# 的山大島風力発電所

台風9号・10号によるブレード折損事故に関する報告（第4報）

2022年3月29日

# 前回報告資料の修正

# 事故発生時風車挙動 (16号機)

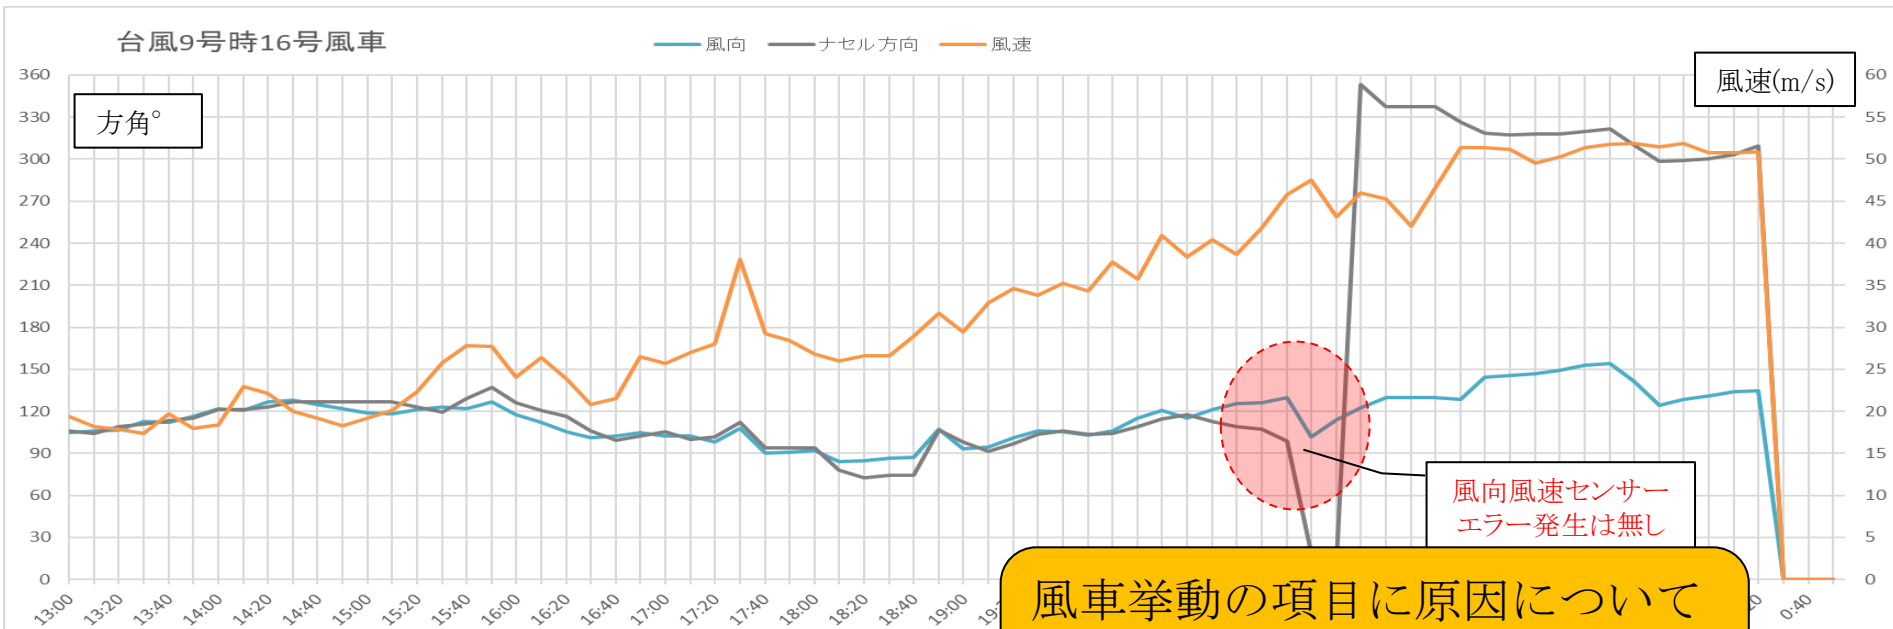
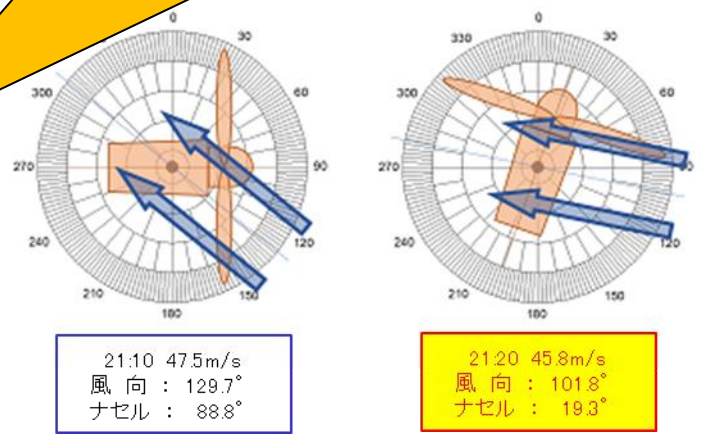
【変更前】

16号風車では、風向風速計のエラーが発生していない

風車挙動の項目に原因についての記述があり、タイトルと内容の不一致がある。

16号機については8号機、13号機と異なり、風向風速計のエラーは発生していないが、風速45m/sを超える赤網掛部分で、強風に押されナセル方向が急変したことで、規定値以上のトルク値での締付けを行ったヨーウォームギアクラッチ板にダメージを受け、以降のナセル追従動作に支障をきたす要因となったと考える。

# 事故発生時風車挙動 (16号機)

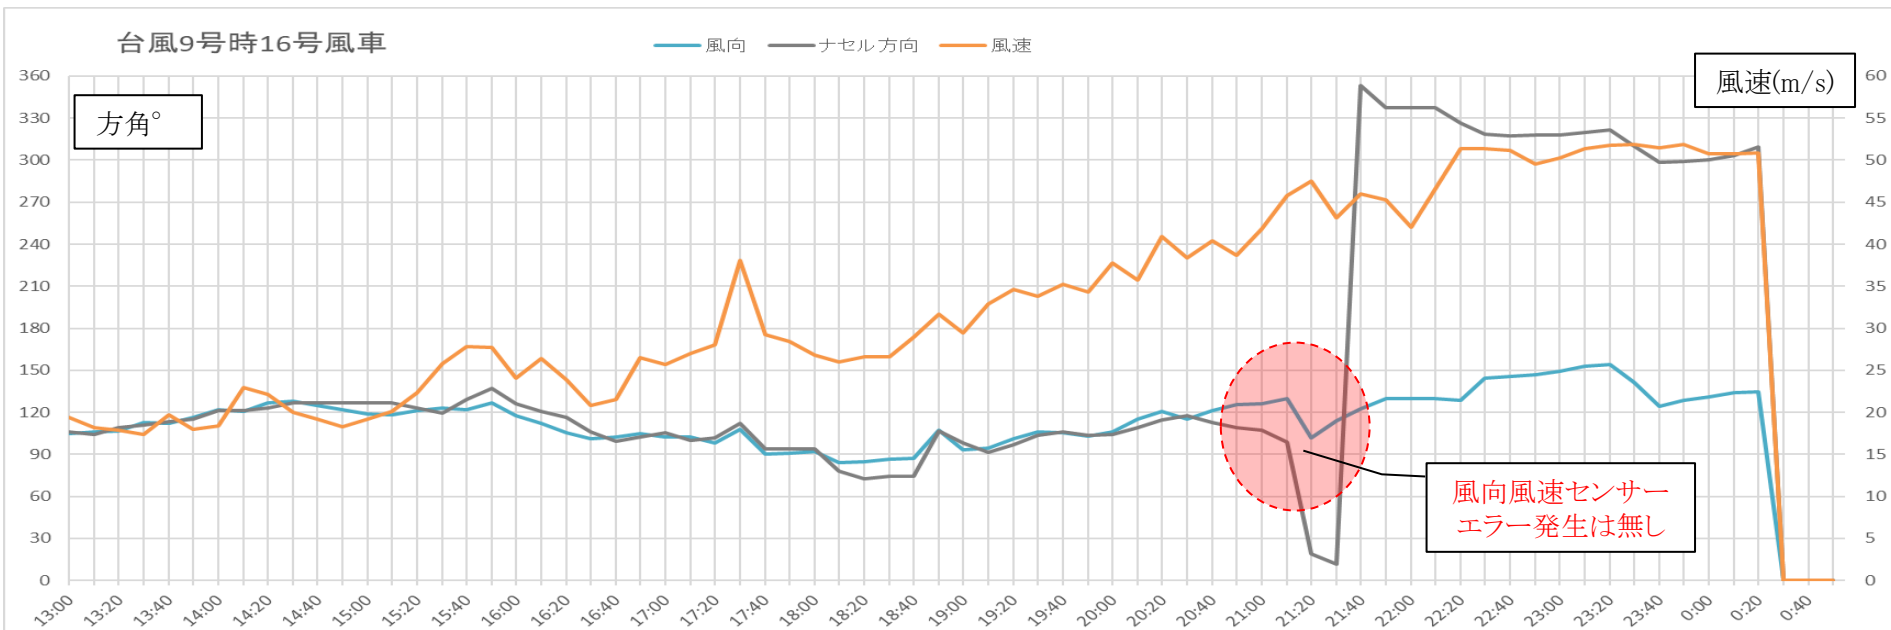
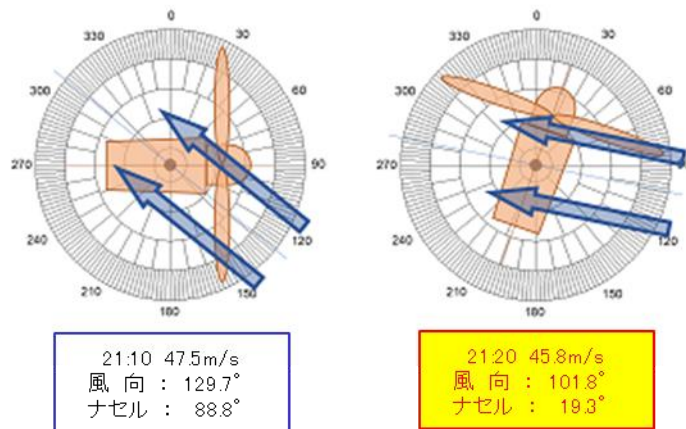
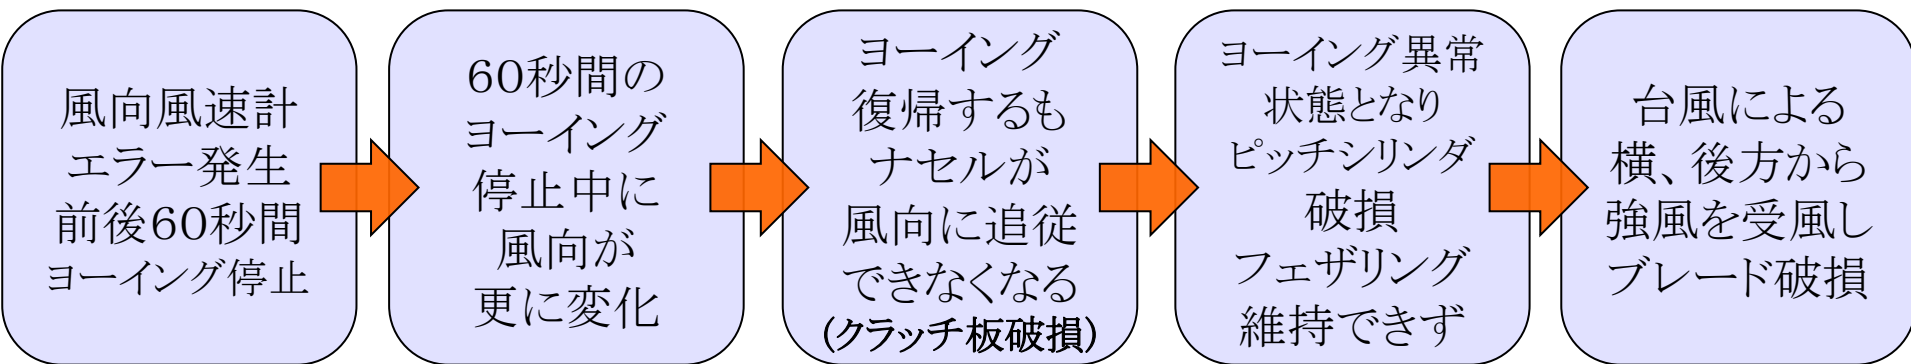
【変更後】

16号風車では、風向風速計のエラーが発生していない状況でナセル追従動作に差異が発生。

16号機については8号機、13号機と異なり、風向風速計のエラーは発生していないが、風速45m/sを超える赤網掛部分で、強風に押されナセル方向が急変した。

## 8号機、13号機の事故原因について

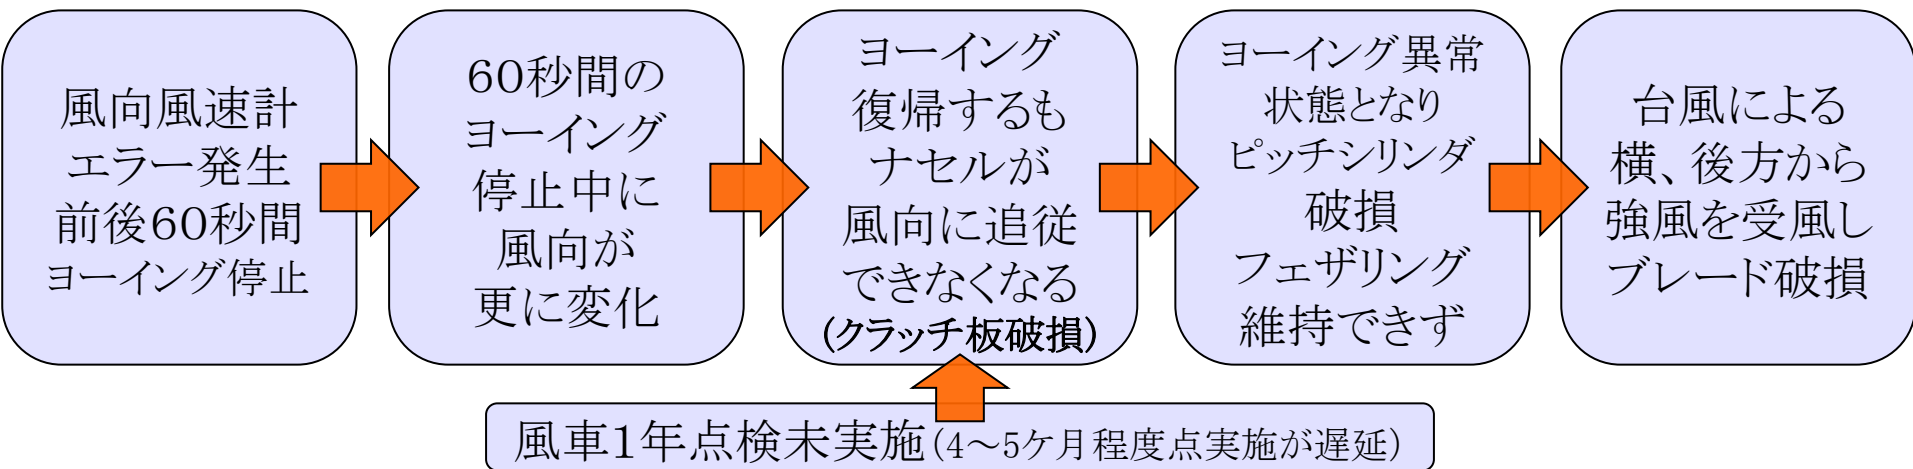
この2機について、ヨーイング機能に異常が生じた原因として、計測範囲を超えた風速による、風向風速計のエラー発生が挙げられる。点検遅延の記述がなく、風向風速計だけが原因と読めてしまう。瞬間的に強い力が加わったことでクラッチ板が破損したものと推測する。クラッチ板については、前年度の1年点検実施から1年以上点検が行われておらず、メーカーが指定する1年毎の定期点検が適切に実施されていない状態であった。

ヨーイングに異常を生じさせた原因は、計測範囲を超えた風速によるエラーの発生、点検が適切に行われていないために生じたクラッチ板の破損であったと推測する。

この2機について、ヨーイング機能に異常を生じさせた原因として、計測範囲を超えた風速による、風向風速計のエラー発生が挙げられる。

風向風速計のエラーにより、風向とナセル方向の差異が拡大し、その状態で瞬間的に強い力が加わったことでクラッチ板が破損したものと推測する。クラッチ板については、前年度の1年点検実施から1年以上点検が行われておらず、メーカーが指定する1年毎の定期点検が適切に実施されていない状態であった。

ヨーイングに異常を生じさせた原因は、計測範囲を超えた風速によるエラーの発生、点検が適切に行われていないために生じたクラッチ板の破損であったと推測する。
